AEROPORTO INTERNAZIONALE DI FIRENZE - "AMERIGO VESPUCCI"

MASTERPLAN AEROPORTUALE 2014-2029

NOTA DI RISCONTRO ALLE OSSERVAZIONI RICEVUTE IN SEDE DI
CONFERENZA DEI SERVIZI DEL 07/09/2018

Figura 2. Aree di servizio di Peretola

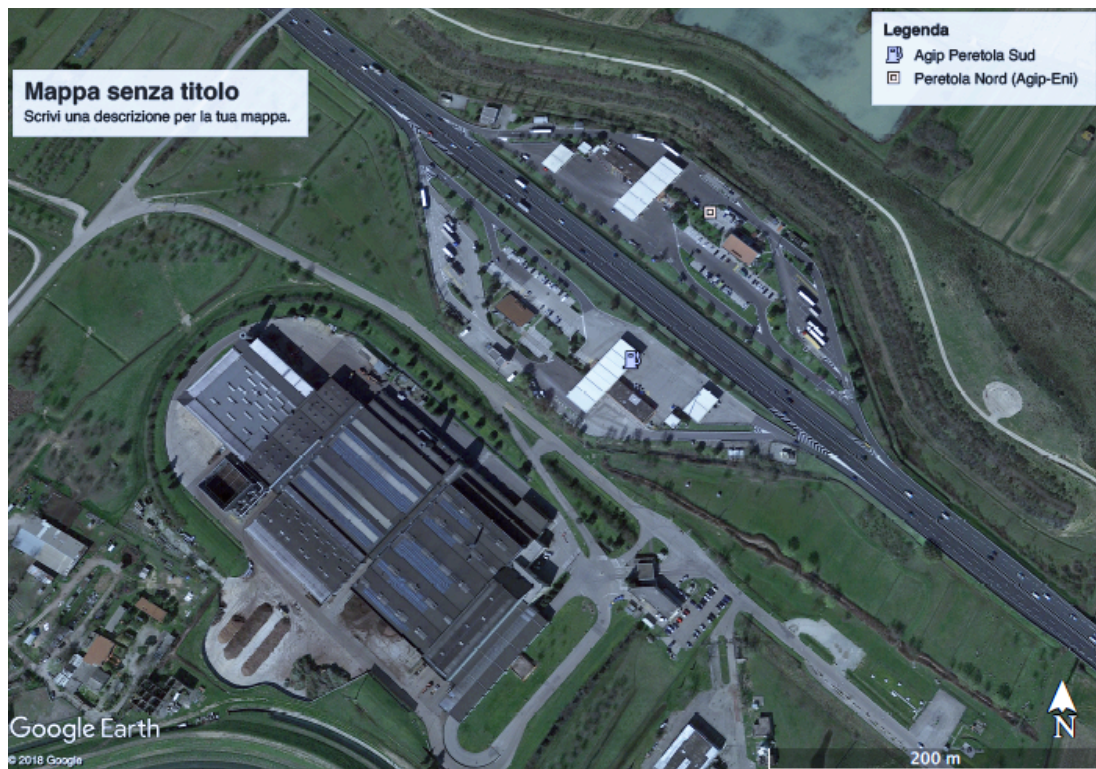
- l'area di servizio di Peretola Nord (Figura 2) è attualmente costeggiata da una duna in terra costituita utilizzando parte delle terre scavate dalle gallerie della linea AV, di cui si allega la tavola di progetto (Allegato 2); considerato che il vincolo di inedificabilità all'interno della fascia di rispetto, sancito dall'art. 3 comma 1 n. 22 del D. Lgs. N. 285 del 30/04/1992 N.C.S., prevede anche il divieto di depositi e simili da parte dei proprietari dei terreni, al Comune di Sesto Fiorentino non avrebbe dovuto essere consentito di realizzare tale duna;

Figura 4. Raccordo autostradale - tratto Barriera Firenze- Sesto Fiorentino

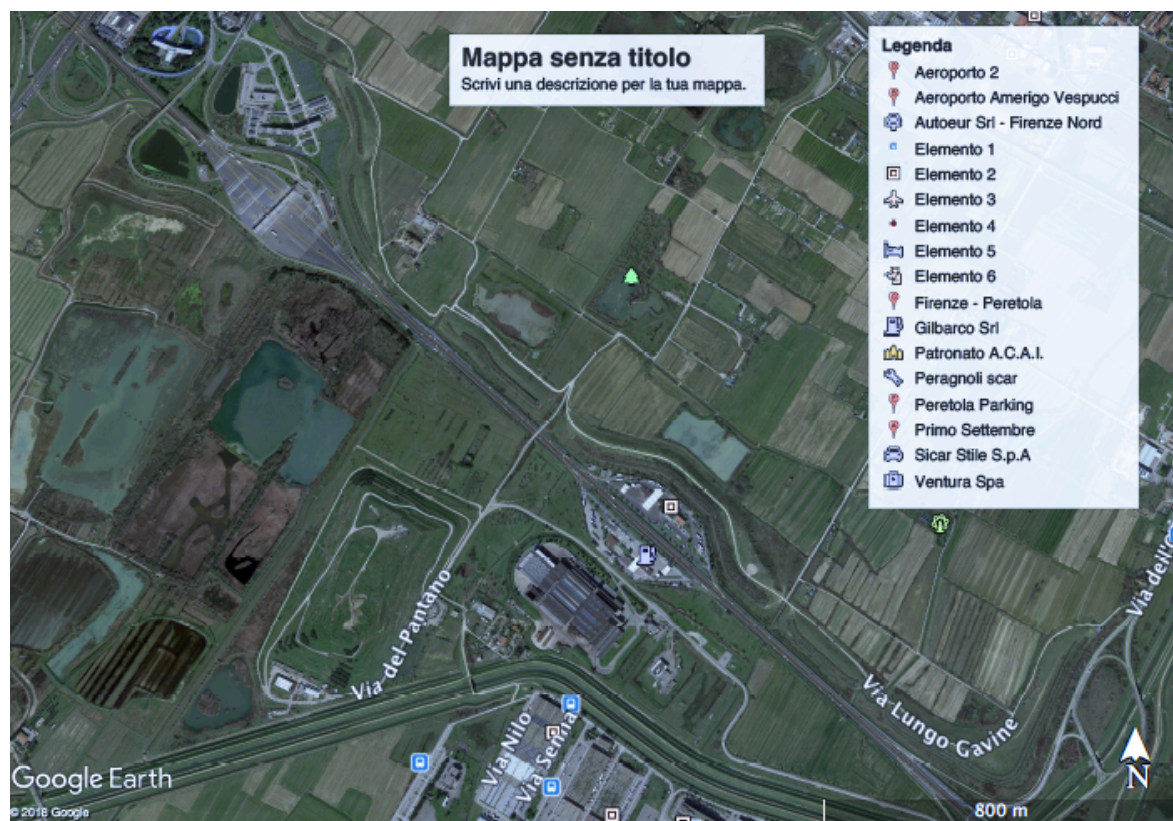
- la stessa presenza dello svincolo di Sesto Fiorentino e della barriera di Firenze non sono compatibili con modifiche sostanziali del tracciato del raccordo in tale tratto (Figura 4), rendendo di fatto non realizzabile l'ipotesi di utilizzare la fascia di rispetto per eventuali modifiche di tracciato;
- la stessa presenza ravvicinata, a distanza inferiore a 500 m, dello svincolo di Sesto Fiorentino, delle corsie di uscita e di immissione dall'area di servizio, la successiva corsia di uscita e la barriera di Firenze (Figura 4) sarebbero incompatibili con un adeguamento funzionale di tale tratto che prevedesse una modifica sostanziale del tracciato.
